**COLEGIO DE INGENIEROS DEL PERÚ**  
**CONSEJO DEPARTAMENTAL ANCASH CHIMBOTE**

**INFORME DE VISITA DE INSPECCIÓN TÉCNICA**

**OBRA: “CONSTRUCCIÓN DE PISTA Y VEREDA; EN EL (LA) CON LA CICLOVÍA EN LA AVENIDA PROLONGACIÓN PARDO, TRAMO ENTRE LA AVENIDAD PORTUARIA Y AVENIDA LOS PELICANOS DEL DISTRITO DE NUEVO CHIMBOTE, PROVINCIA SANTA, DEPARTAMENTO ANCASH” CUI: 2660310.**

Fotografía N°03: Verificación de los probables desbordes y afectación de la carpeta asfáltica

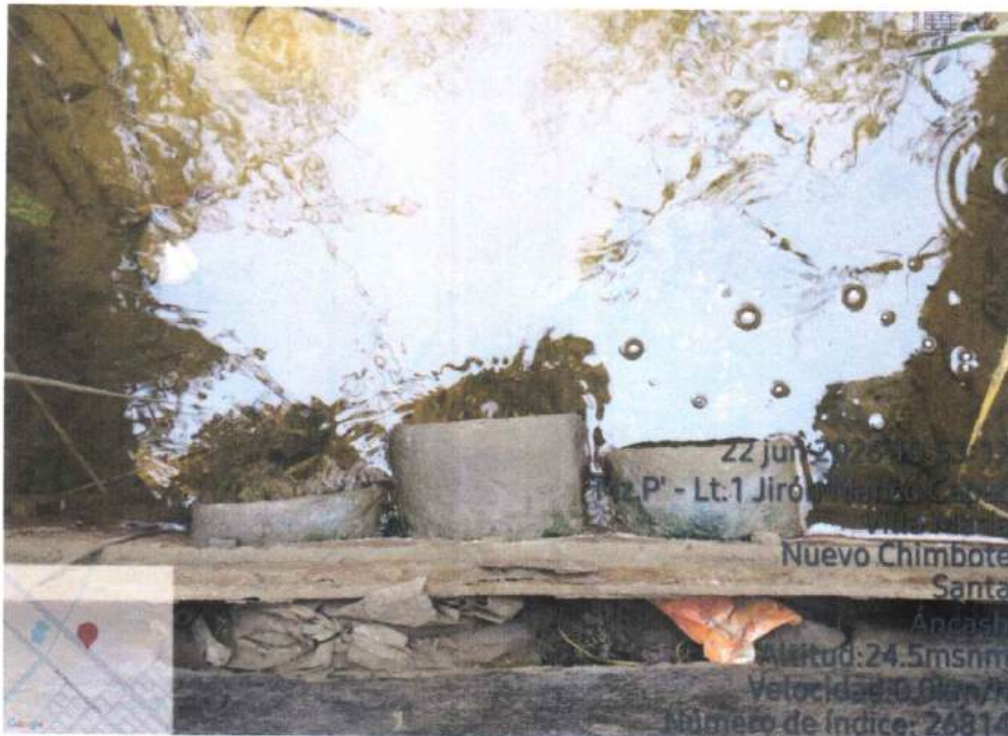
1. De la inspección técnica efectuada se advierte que, en el tramo colindante con los humedales y áreas próximas al río Lacramarca, existen condiciones que podrían generar acumulación o desborde de aguas pluviales y/o provenientes de los humedales hacia la infraestructura vial proyectada. Esta situación se ve acentuada por la configuración topográfica observada en campo, donde la rasante del pavimento presenta una curva vertical y zonas con pendiente que podrían favorecer la concentración de escorrentías superficiales.

1. Se recomienda que, antes de la colocación definitiva de la carpeta asfáltica en los sectores próximos a los humedales y al río Lacramarca, la Entidad disponga una evaluación complementaria de carácter topográfico, hidrológico e hidráulico, a cargo de un especialista competente, con la finalidad de verificar la capacidad de drenaje requerida y definir las obras necesarias para garantizar la evacuación segura de las aguas.

Fotografía N°05: El Proyecto no contempla ejecución de alcantarillas que eviten la evacuación inmediata de las aguas de los humedales.

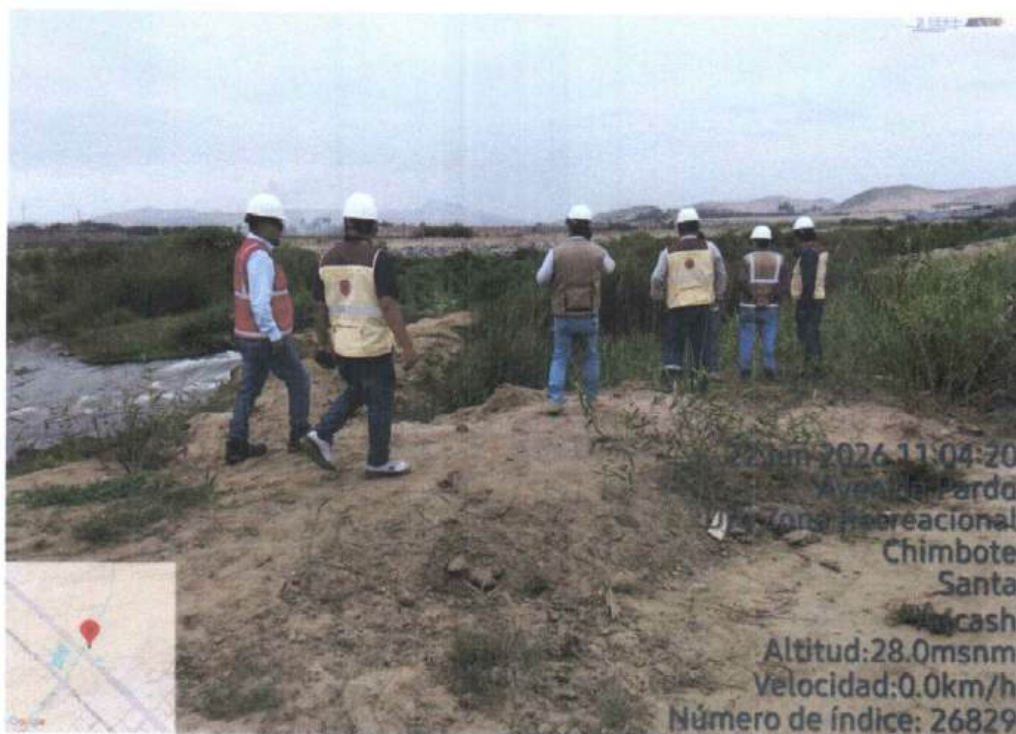
Fotografía N°04: Se aprecia la pendiente del pavimento, formando en su punto medio una curva vertical.

2. Se verificó que el expediente técnico no contempla de manera específica obras de drenaje transversal o estructuras complementarias suficientes para garantizar la evacuación oportuna de las aguas provenientes de los humedales hacia un punto de descarga técnicamente definido. Si bien se identificó la existencia de tres tuberías de drenaje, durante la visita no se acreditó su capacidad hidráulica, estado de conservación, cotas de entrada y salida, ni su compatibilidad con la solución vial proyectada.

3. En función de los resultados de dicha evaluación, se recomienda implementar las obras de drenaje que resulten técnicamente necesarias, tales como sumideros, cunetas, canaletas, alcantarillas, tuberías de cruce, cajas de captación, colectores, estructuras de descarga y protección contra erosión. La solución deberá estar sustentada mediante memoria de cálculo, planos, metrados, especificaciones técnicas y presupuesto correspondiente.

6. Se recomienda ejecutar en la zona de curva vertical, pavimento rígido (pavimento de concreto armado), específicamente en la zona de los humedales.
7. Se recomienda efectuar una evaluación especializada de los muros de contención y sardineles existentes, incluyendo levantamiento de daños, medición de fisuras, determinación de profundidad de carbonatación, evaluación de corrosión del acero, verificación de recubrimientos y, de ser necesario, extracción de testigos de concreto. Con base en estos resultados deberá definirse si corresponde ejecutar reparación localizada, reforzamiento, reconstrucción parcial o reemplazo de los elementos afectados.

**Fotografía N°10: Se debe retirar los árboles ubicados en zonas de Ciclovía.**

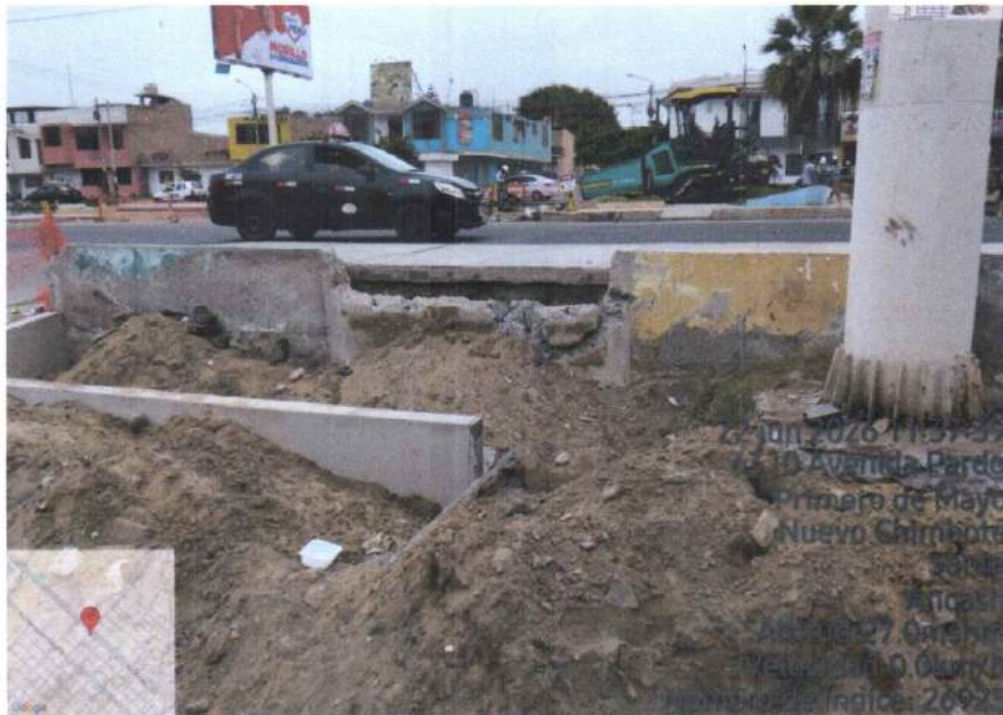
6. Respecto a los árboles y postes ubicados dentro o próximos al trazo de la ciclovía y áreas verdes, se verificó la existencia de interferencias físicas que podrían afectar la continuidad geométrica, funcionalidad y seguridad de la infraestructura proyectada. Estas interferencias deberán ser resueltas previamente a la culminación de los trabajos, mediante acciones debidamente coordinadas y autorizadas.

10. Respecto a los árboles y postes que interfieren con la ciclovía y áreas verdes, se recomienda elaborar un plan de liberación de interferencias. En el caso de árboles, deberá evaluarse prioritariamente su trasplante o reubicación, dejando como alternativa final el retiro, previa autorización de la entidad competente. Para los postes y elementos de servicios públicos, deberá coordinarse formalmente con las empresas prestadoras correspondientes.
